”DECARBONIZZAZIONE DEL SISTEMA PORTUALE SICILIANO – PORTO DI SIRACUSA”
CUP: G31B21004600001 – CIG: 95453120A7

PROGETTO ESECUTIVO

TITOLO		ELABORATO
Relazione Tecnica – Modifiche tecniche e varianti rispetto al PFTE		32016019 PEO GEN REL 03 R1

Rev.	Data	Descrizione	Redatto	Verificato	Approvato
0	Giu. 2025	Prima emissione	M. Visentin	A. Sebellin	N. Faggioni
1	Lug. 2025	Seconda emissione	M. Visentin	A. Sebellin	N. Faggioni

Figura 1: Stralcio della planimetria di progetto del PFTE (elaborato: SFTEPP05 – Rev. A)

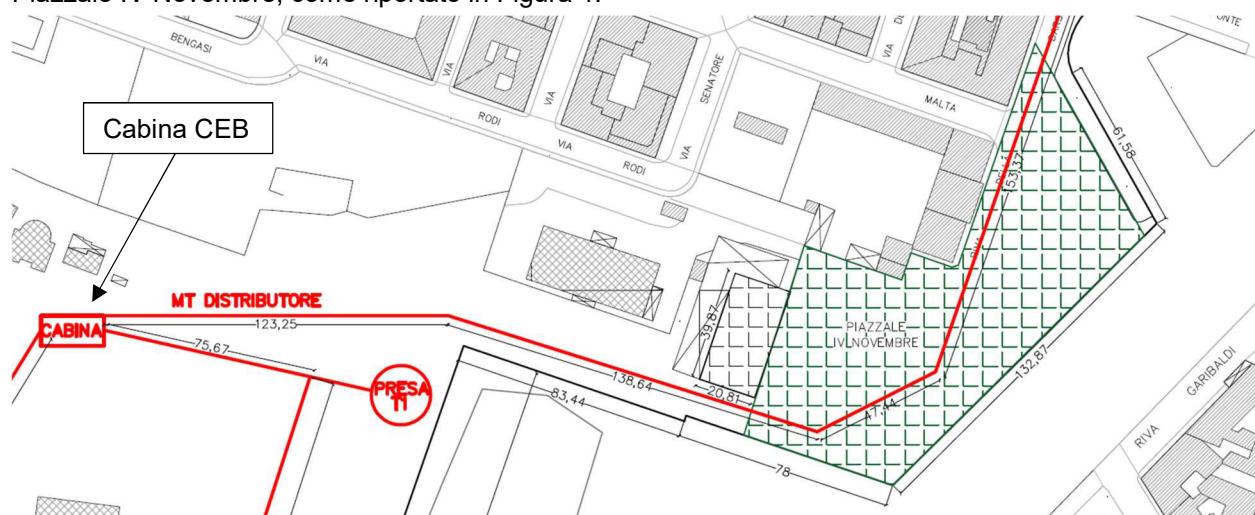
La connessione alla rete elettrica nazionale era quindi stata ipotizzata, in via preliminare, a nord del Piazzale IV Novembre, come riportato in Figura 1.

Durante la presente fase progettuale, a seguito di sopralluoghi ed interlocuzioni con E-distribuzione S.p.A. si è concordata la posizione esatta di tale nuova cabina di consegna, riportata nell’elaborato 32016019PE0GENDIS03 facente parte integrante del presente progetto esecutivo.

Su espressa richiesta del distributore essa è stata prevista conforme alla specifica tecnica DG2061/7 ed.9

Figura 9: Dimensioni esterne della cabina CEB nel layout definitivo, espresse in metri

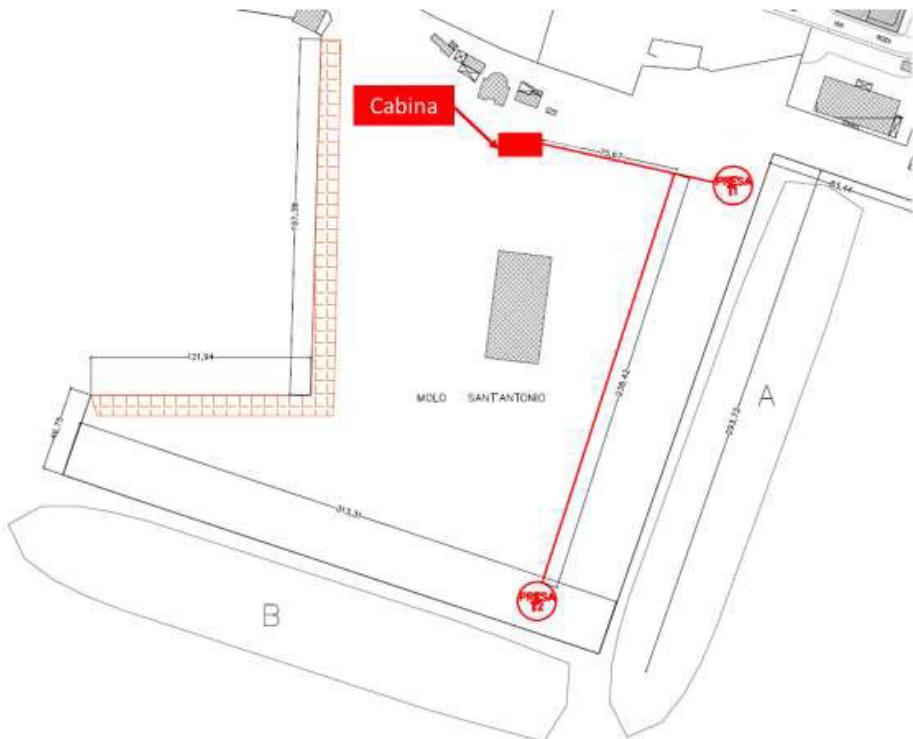
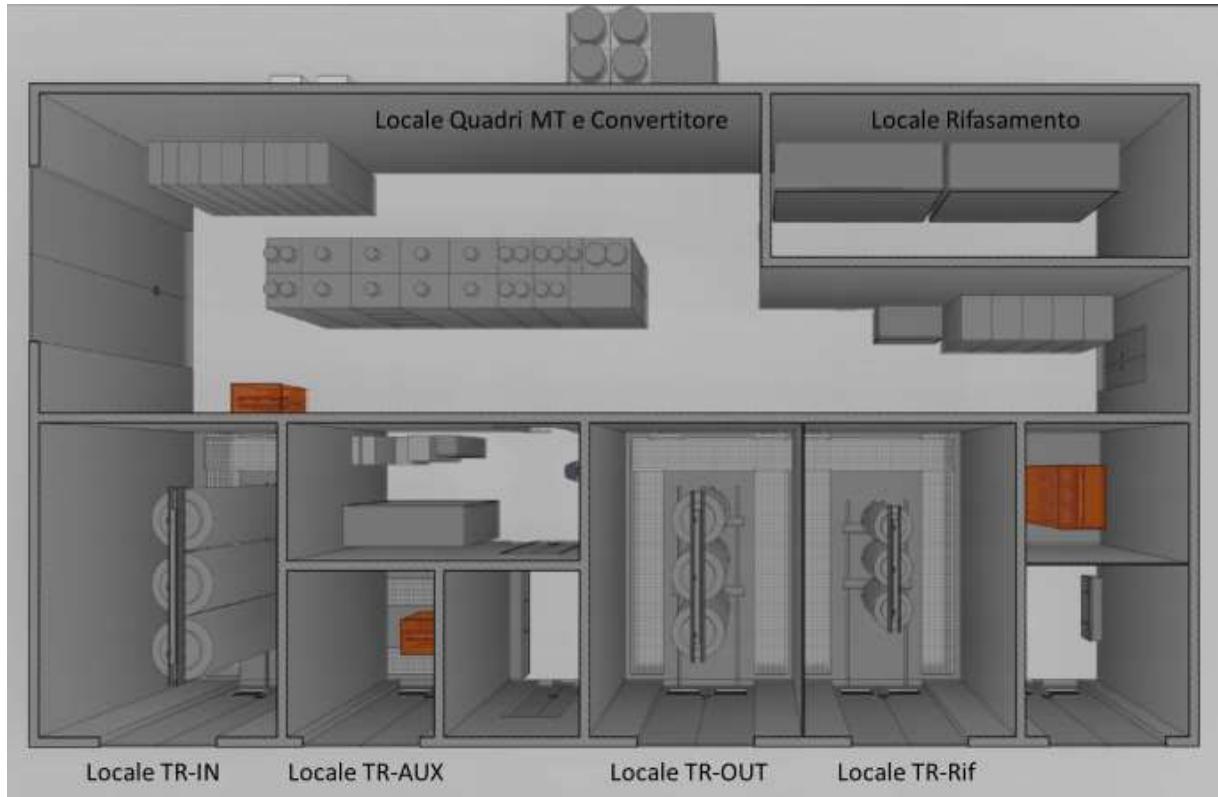
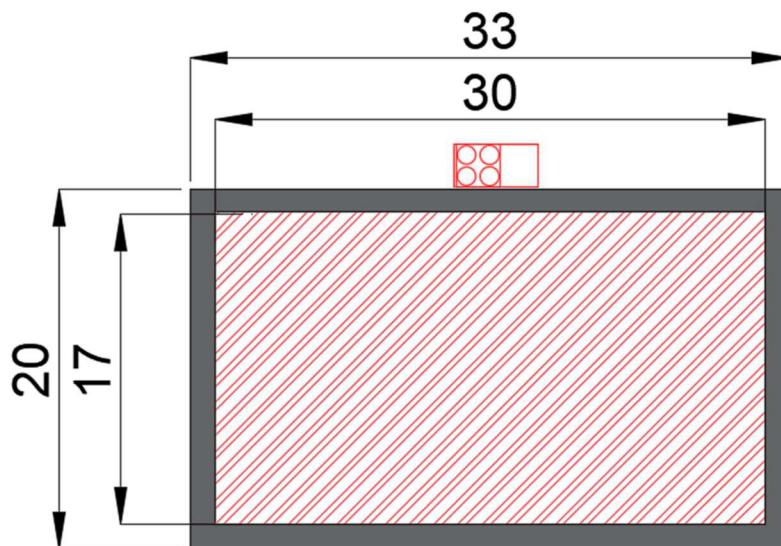
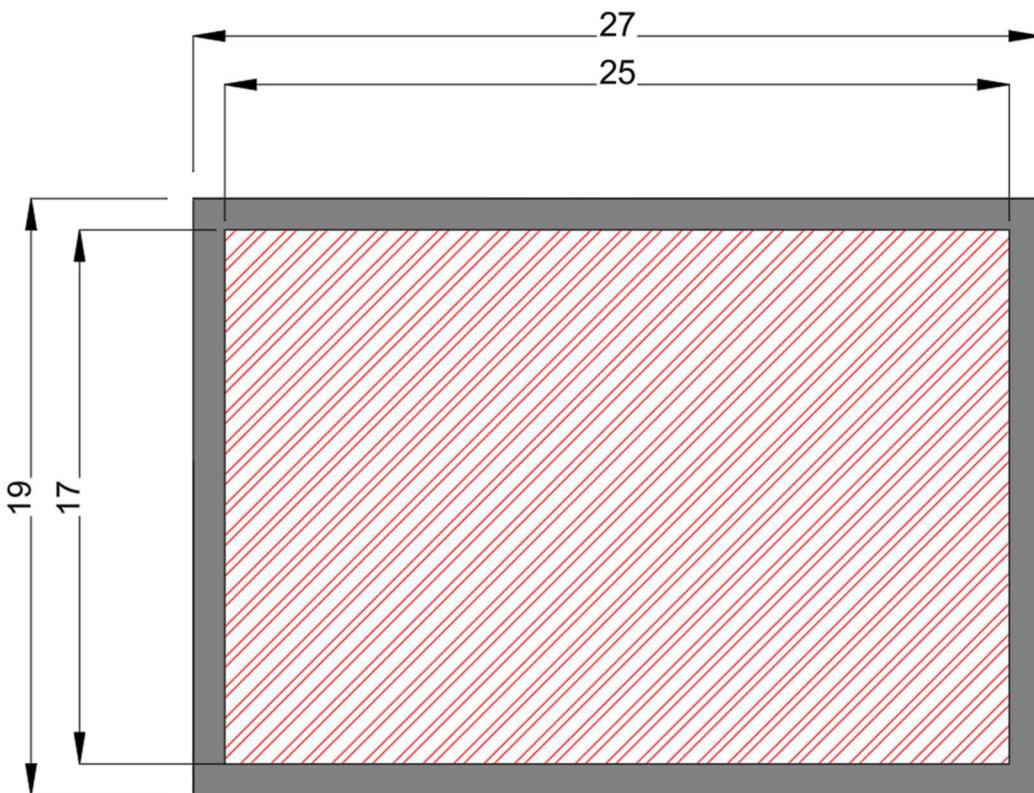
- *che venga ridimensionata la Cabina CEB in progetto, attualmente con ingombro di m. 30 X 17;*
- *che le torri faro siano posizionate ed integrate con quelle esistenti, in conformità con le medesime altezze;*
- *che le pensiline fotovoltaiche, da ridimensionare, siano posizionate su tre file parallele, orientate est-ovest, a ridosso del prospetto ovest della struttura esistente.”*

La generalità delle informazioni inerenti la cabina era stata già precedentemente segnalata nel parere espresso dalla Soprintendenza.

L'aumento delle dimensioni, dovuto alla più puntuale definizione delle apparecchiature contenute, ha reso preferibile il suo posizionamento in una zona meno baricentrica.

- i. il ridimensionamento della cabina CEB, così come previsto nel presente PE, appare conforme a quanto richiesto dalla Soprintendenza;
- ii. l'impianto fotovoltaico a terra, così come previsto dal presente PE, appare congruo a quanto auspicato dall'Ente;
- iii. di prevedere in banchina 4 solamente n. 1 colonnina per l'alimentazione delle imbarcazioni da diporto avente le caratteristiche tecniche previste dal presente PE;
- iv. di non prevedere l'apporto idrico a tale colonnina essendo già presente un sistema di rifornimento d'acqua per le imbarcazioni ormeggiante in banchina;
- v. di non prevedere alcuna colonnina da diporto in banchina 5;
- vi. si prevede l'utilizzo delle tubazioni dedicate a predisposizione elettrica, presenti oggi in porto, ai fini progettuali in modo da ridurre le operazioni di scavo e l'impatto realizzativo dell'opera.

Tuttavia, al fine di rispettare la prescrizione della Soprintendenza e ridurre le dimensioni della cabina si è resa necessaria l’eliminazione di alcune apparecchiature ivi contenute. Si è proceduto quindi rimuovendo il banco di rifasamento e il relativo trasformatore, riducendo l’ingombro della CEB di circa 5 metri.

Figura 12: Schema di principio dell’impianto di *Cold Ironing* rivisto in sede di progettazione esecutiva

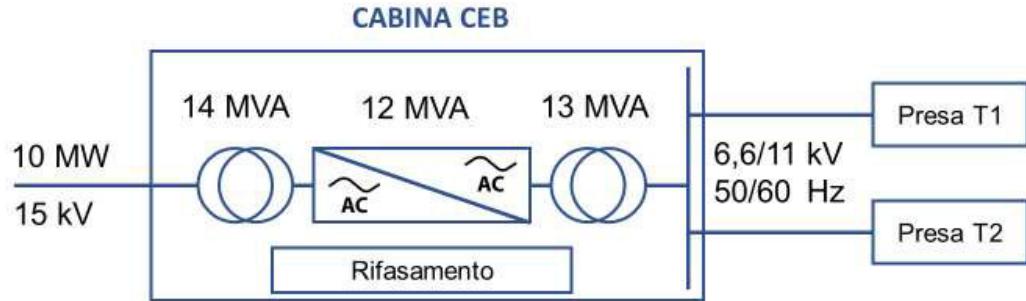
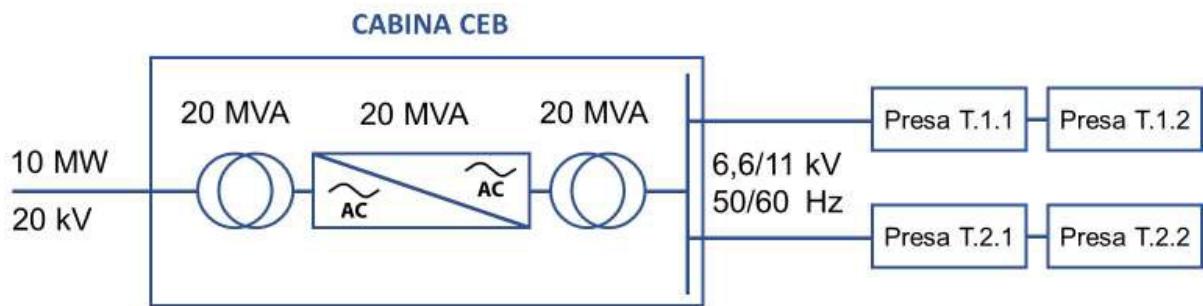
Inoltre, in Figura 10 è riportato lo schema di principio dell’impianto di Cold Ironing secondo quanto previsto nelle relazioni specialistiche del PFTE posto a base di gara.

Lo schema di principio dell’impianto di *Cold Ironing*, rivisto in sede di progettazione esecutiva, risulta quello riportato in Figura 12.

La variazione della tensione di fornitura e delle apparecchiature presenti in cabina è stata ampiamente descritta e motivata nei precedenti capitoli della presente relazione.

Figura 11: Posizionamento delle prese nel PFTE (stralcio dell'elaborato: SFTEPP05 – Rev. A)

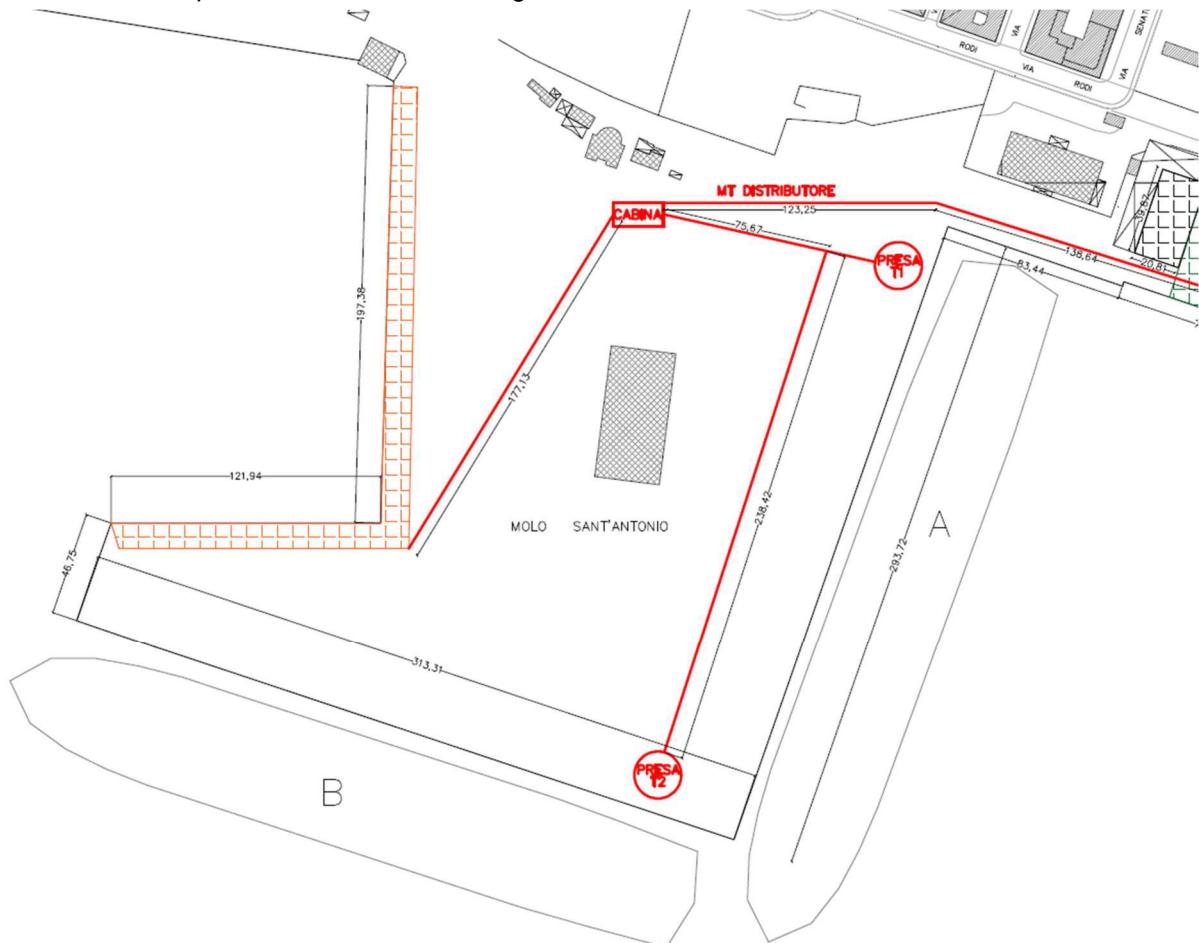
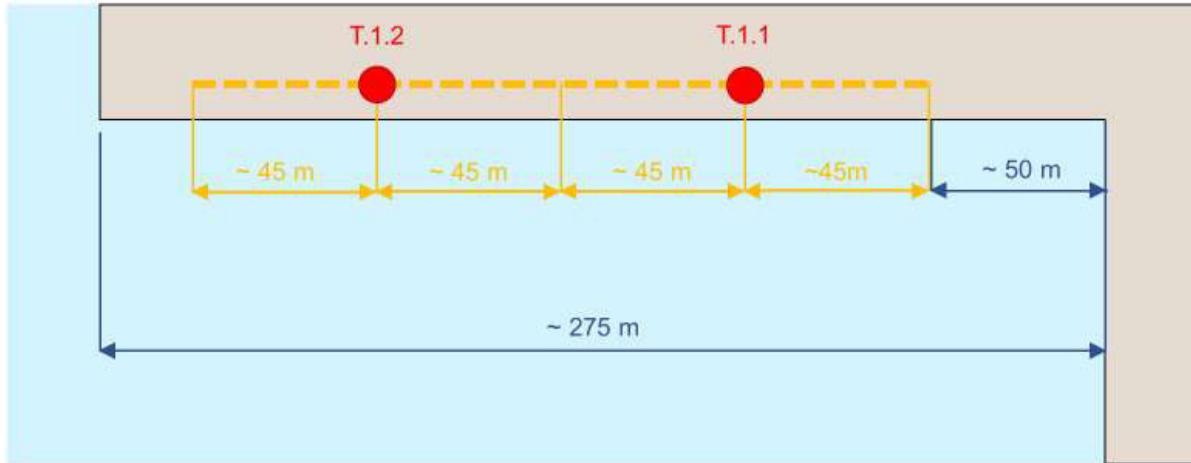
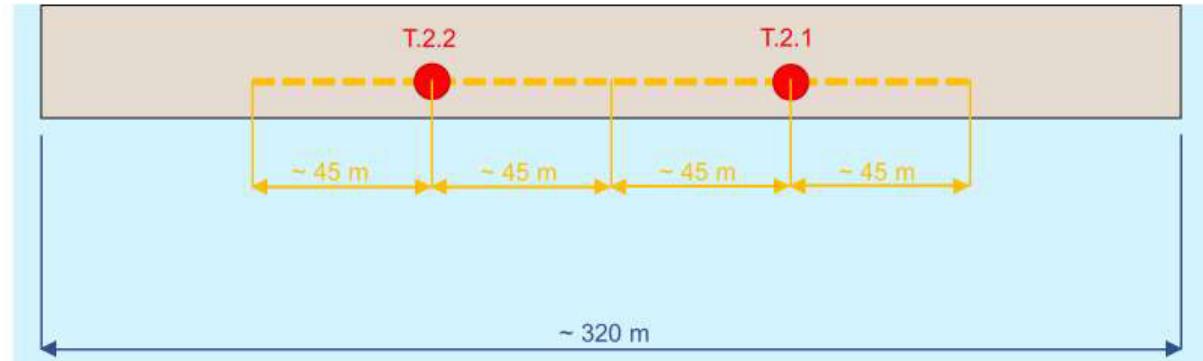
Tali *Junction Box* (JB) erano quindi inizialmente previste rispettivamente in radice della banchina 3 e in prossimità del vertice di congiungimento tra la stessa e la banchina 2.

In conseguenza alle analisi condotte e riportate nella Relazione sulle interferenze (elaborato 32016019PE0GENREL11) si è proceduto a ricollocare le JB rispetto a quanto fatto nella precedente fase progettuale.

L'interdistanza tra le JB risulta quindi pari a circa novanta metri e consente, mediante l'ausilio del CMS, di coprire circa il 60% della lunghezza di ciascuna banchina come mostrato in Figura 14 e in Figura 15.

Figura 21: Disposizione colonnine ex-novo per alimentazione d'imbarcazioni da diporto prevista nella presente fase progettuale _ Stralcio elaborato 32016019PE0GENDIS03

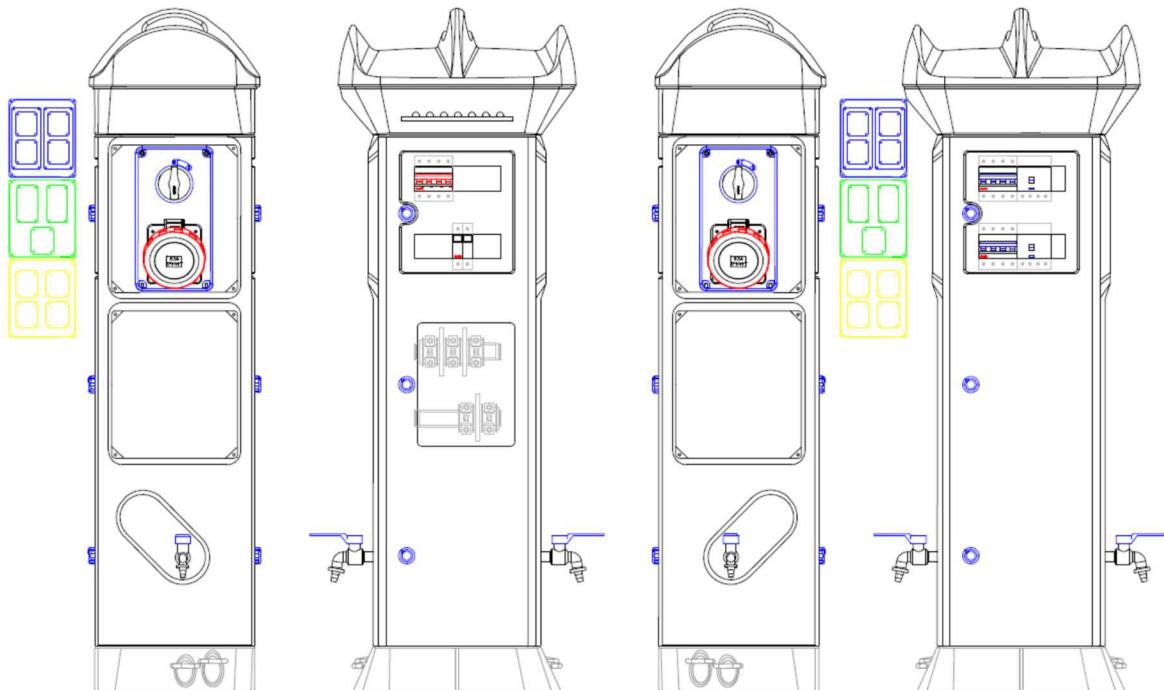
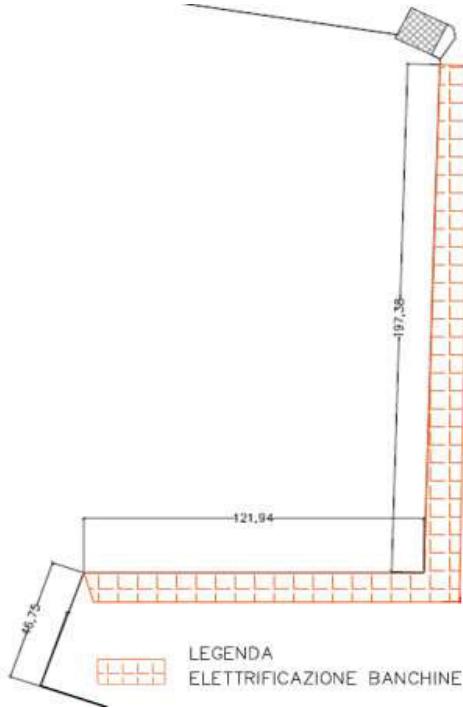
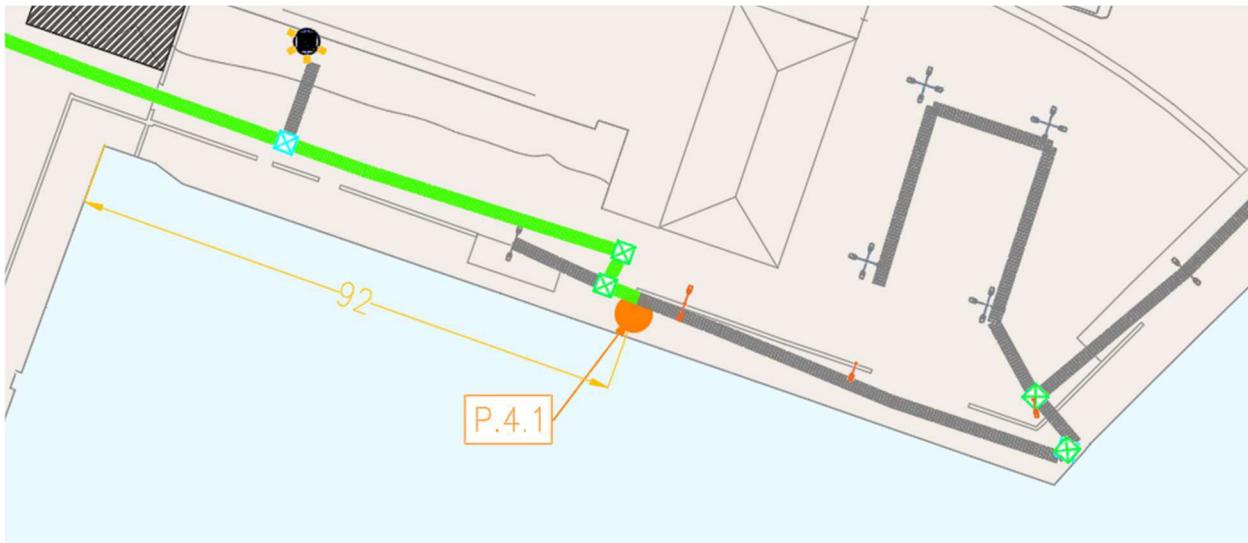
Nel PFTE si era quindi prevista l’installazione di un numero sufficiente di colonnine da permettere l’elettrificazione completa della banchina 1, come riportato in Figura 19.

Per quanto concerne la colonnina di nuova fornitura (P.4.1) l'alimentazione elettrica sarà gestita per mezzo di un quadro elettrico situato in cabina CEB e che sarà sotteso ad una nuova fornitura BT dedicata.
